Je suis opposé à ce projet éolien de Cernay, en particulier en raison de ses impacts sur l'avifaune, les chiroptères, le patrimoine et l'environnement naturel.

La MRAe a relevé que le dossier ne présente pas de recherches alternatives sur d'autres sites, au-delà des variantes étudiées sur la ZIP.

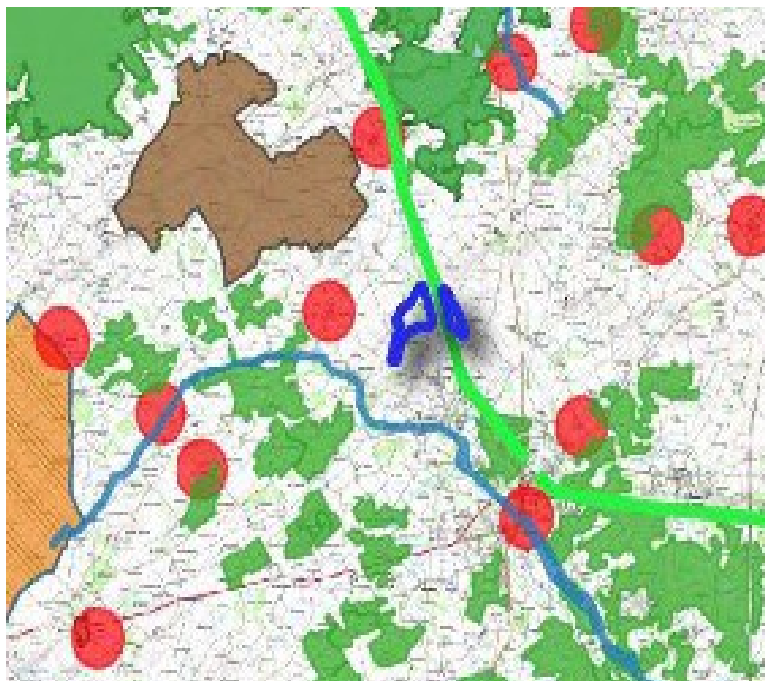
Cette réponse qui n'en est pas une, n'a pas non plus satisfait la MRAe qui a réitéré la même question.

Energiter reste sur ses positions et ne répond donc pas à la question, sans aucun doute parcequ'ils ne sont pas en mesure de fournir une justification sincère.

Page 23/29 est présentée la Carte des enjeux patrimoniaux et environnementaux dont un extrait est présenté ci dessous :

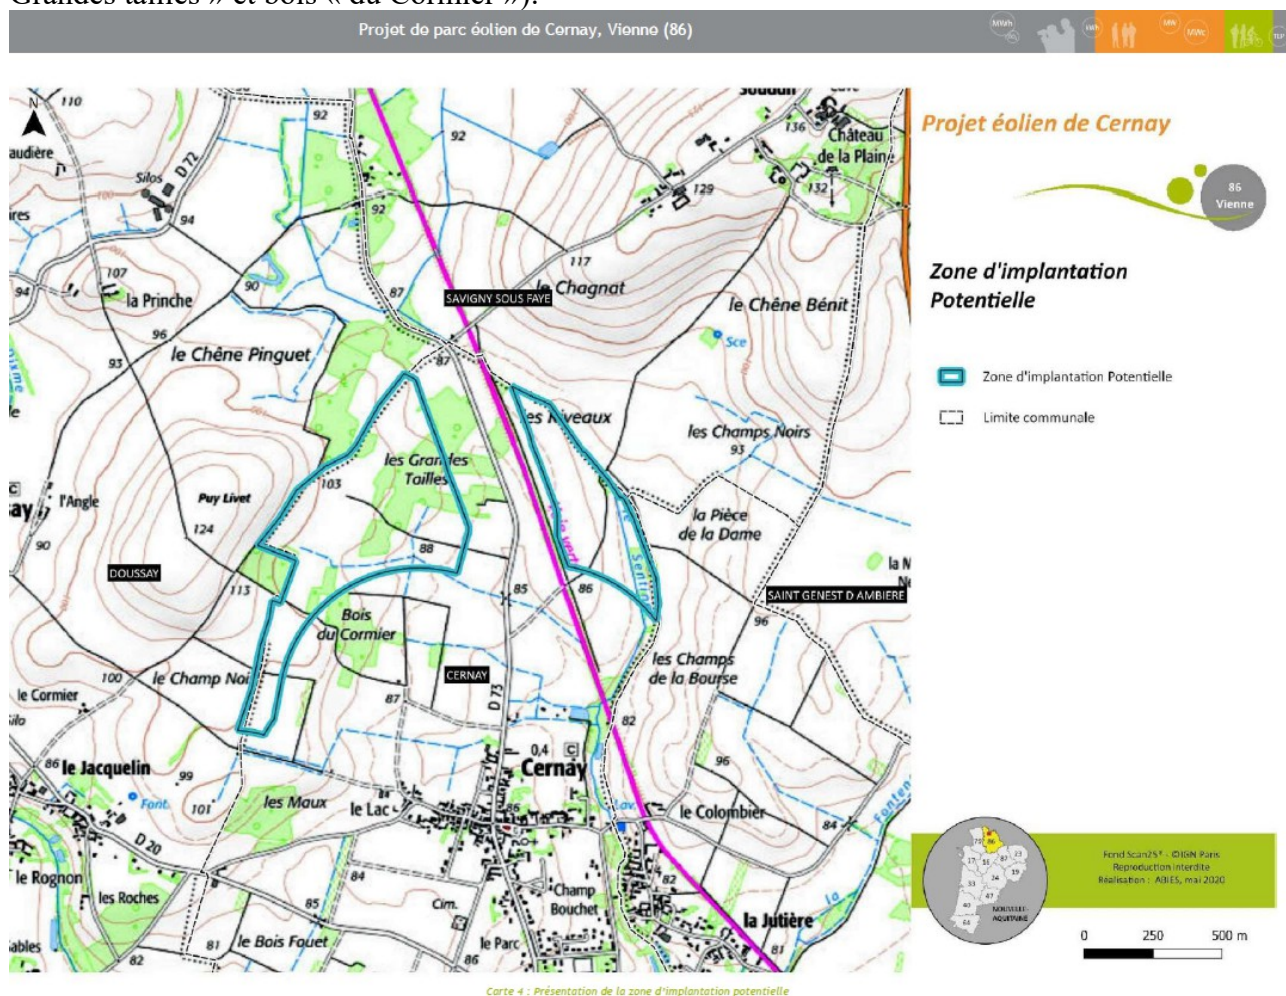
Et là surprise ! LA ZNIEFF1 « Outarde canepetière » « Plaine de Doussay » qui n'est jamais mentionnée dans l'étude d'impact apparaît !!!

Les parties boisées de la ZIP, gîtes à chiroptères particulièrement impactés par ce projet, ont disparu de cette carte

Donc Energiter présente des cartes trafiquées pour justifier son projet lorsque ça l'arrange, car les zones boisées sur la ZIP existent comme l'atteste cette carte extraite de l'étude d'impact (Bois « les Grandes tailles » et bois « du Cormier »):
